**Razionalizzazione della rete a 220 kV della Val Formazza  
Interconnector Svizzera – Italia “All’Acqua – Pallanzeno – Baggio”  
INTEGRAZIONI**

**Analisi comparativa dell'alternativa progettuale nel Parco del Ticino  
ALLEGATO 7**

Figura 2.1-1: SIC/ZPS IT1150001 Confronto progetto (in alto) e alternativa (in basso)

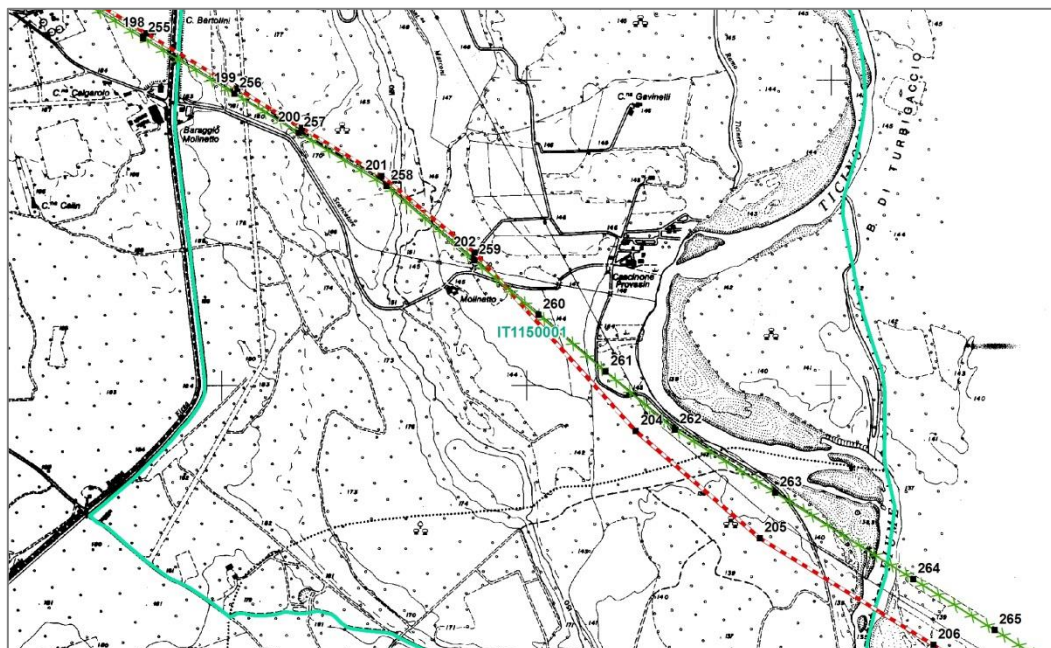
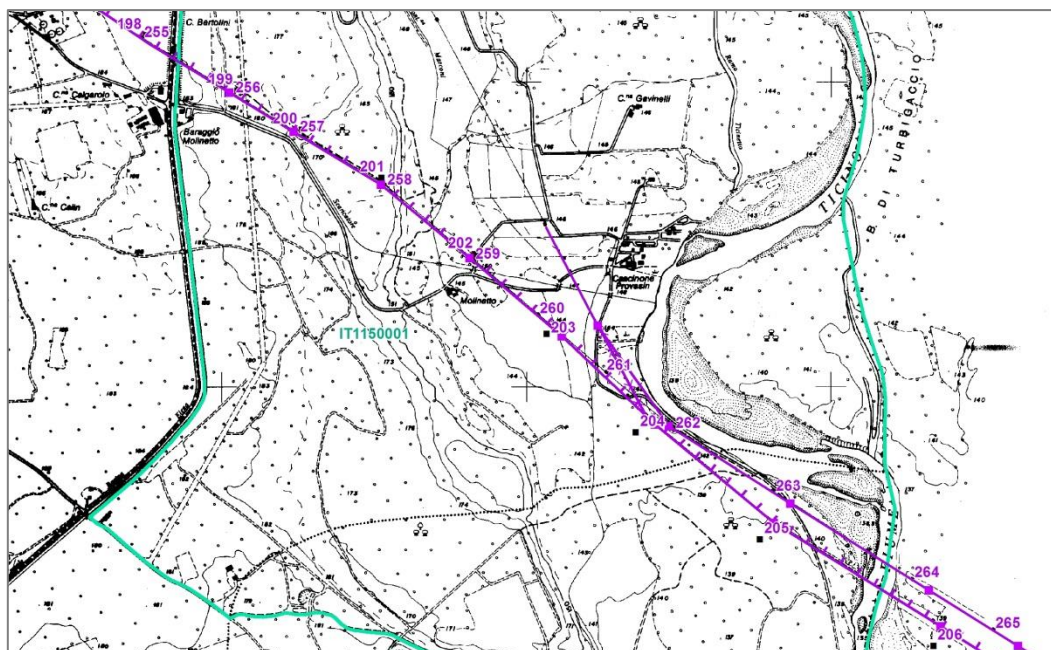
Richiesta	Oggetto richiesta
Regione Piemonte n. 30	<p>Considerato che l'esame progettate e la valutazione dei relativi impatti ambientali delle seguenti soluzioni alternative alla linea in Progetto:</p> <p>a) SIC-ZPS IT1140001 "Fondo Toce"</p> <ul style="list-style-type: none"> <li>- spostamento del tracciato esternamente al SIC-ZPS con l'esame della soluzione dell'interramento su tale tracciato al fine di minimizzare le possibili incidenze a carico dell'avifauna lungo il corridoio del Toce;</li> </ul> <p>b) SIC 1T1150002 "Lagoni di Mercurago",</p> <ul style="list-style-type: none"> <li>- spostamento del tracciato esternamente al SIC</li> <li>- interrimento della linea sul tracciato di quella esistente in caso di motivata impossibilità dello spostamento suddetto.</li> </ul> <p>c) SIC-ZPS IT 1150001 "Valle del Ticino"</p> <ul style="list-style-type: none"> <li>- interrimento della linea sul tracciato di quella esistente;</li> <li>- Interrimento della linea sul tracciato di quella in Progetto in caso di motivata impossibilità dell'interrimento sul tracciato di quella esistente;</li> <li>- linea aerea sul tracciato di quella esistente, valutando la migliore soluzione per minimizzare l'altezza dei sostegni nella zona di incrocio con la linea 380 kV "Mercallo - Turbigio", presso la riva del Ticino, ed analizzando l'eventuale necessità di opere di difesa spondali.</li> </ul>

Con riferimento all'interferenza del progetto con il Parco del Ticino piemontese, a seguito dei confronti tecnici intercorsi con l'Ente di gestione delle Aree protette del Lago Maggiore e del Parco del Ticino e nel corso del processo concertativo svolto con gli Enti locali interessati, è stata condivisa la soluzione localizzativa illustrata nell'immagine in basso della successiva Figura 2.1-1; l'immagine in alto rappresenta la soluzione di progetto analizzata nel dettaglio nell'ambito dello Studio per la valutazione di incidenza (RERX10004BIAM02184).

La **configurazione di progetto** proposta da Terna prevede che dal sostegno 199 al sostegno 205, per un tratto lungo 2,95 km si attraversi il SIC/ZPS Valle del Ticino, scostandosi leggermente (da 100 a 170 m ca.) dal tracciato del 220 kV che verrà demolito.

La **configurazione alternativa**, invece, scaturita dall'osservazione del Parco del Ticino piemontese, prevede che la nuova linea in CC dal sostegno 199 al sostegno 205 sia lunga 2,9 km (con previsione di 7 nuovi sostegni in totale) e che fino al sostegno 204 segua esattamente il corridoio della linea 220 kV esistente da demolire (anche i nuovi sostegni avranno la medesima posizione di quelli oggi esistenti); dal sostegno 204 al sostegno 205 la nuova linea CC si sposta invece sull'attuale corridoio della linea 380 kV Mercallo – Turbigo, sostituendola. I nuovi sostegni avranno posizione differente rispetto a quelli dell'attuale linea 380 kV. A sua volta la linea 380 kV Mercallo – Turbigo fino al sostegno 145 rimane sul proprio tracciato e poi fino al sostegno 150 si sposta sul corridoio dell'attuale 220 kV che andrà demolita. I sostegni da realizzare in posizioni nuove rispetto a quelli dell'attuale 220 kV all'interno del SIC/ZPS sono 3: il 145, 146 e 147. Il tracciato della linea 380 kV Mercallo – Turbigo da realizzare all'interno del SIC/ZPS ha lunghezza pari a 1,25 km.

Figura 2.2-1: ZPS IT2080301 Confronto progetto (in alto) e alternativa (in basso)

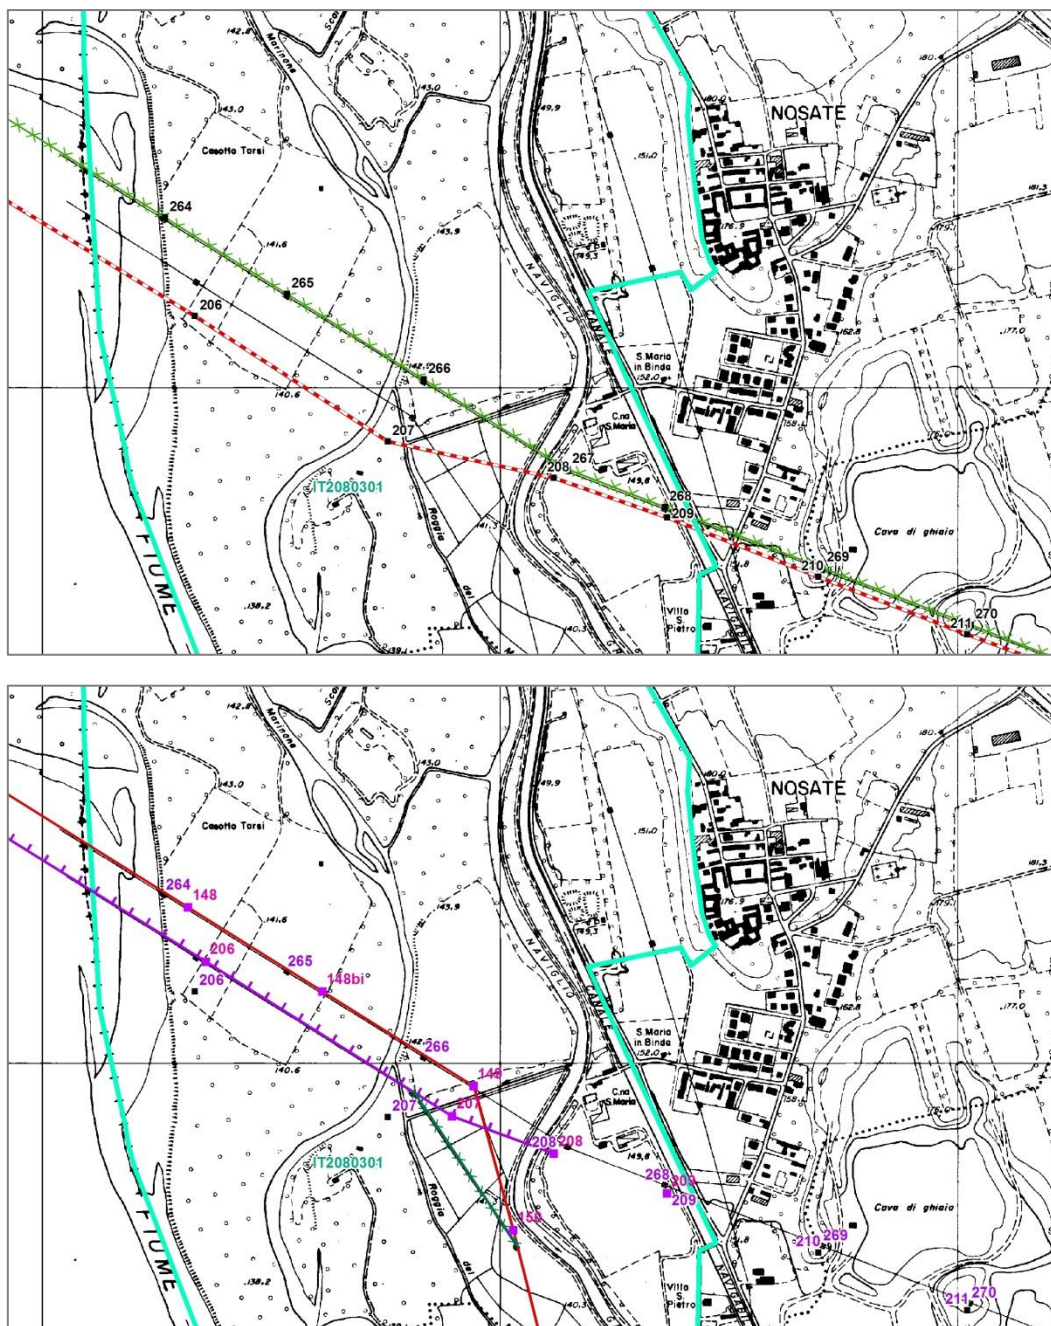
Con riferimento all'interferenza del progetto con il Parco del Ticino, a seguito dei confronti tecnici intercorsi con gli Enti e durante il processo concertativo svolto con gli Enti locali interessati, è stata condivisa la soluzione localizzativa illustrata nell'immagine in basso della successiva Figura 2.2-1; l'immagine in alto rappresenta la soluzione di progetto analizzata nel dettaglio nell'ambito dello Studio per la valutazione di incidenza (RERX10004BIAM02184).

La **configurazione di progetto** proposta da Terna prevede che dal sostegno 206 al sostegno 209, per un tratto lungo 1,46 km si attraversi la ZPS Boschi del Ticino, scostandosi leggermente (da 20 a 160 m ca.) dal tracciato del 220 kV che verrà demolito.

La **configurazione alternativa**, invece, scaturita dall'osservazione del Parco del Ticino Piemontese, prevede che la nuova linea in CC dal sostegno 206 al sostegno 209 sia lunga 1,5 km (con previsione di 4 sostegni in totale) e che per i primi 830 m ricalchi esattamente il corridoio della linea 380 kV Mercallo – Turbigo da demolire (anche il nuovo sostegno 206 avrà la medesima posizione del sostegno n. 148 oggi esistente); dal sostegno 208 la soluzione alternativa risulta coincidente con la nuova linea CC Pallanzeno Baggio (soluzione di progetto).
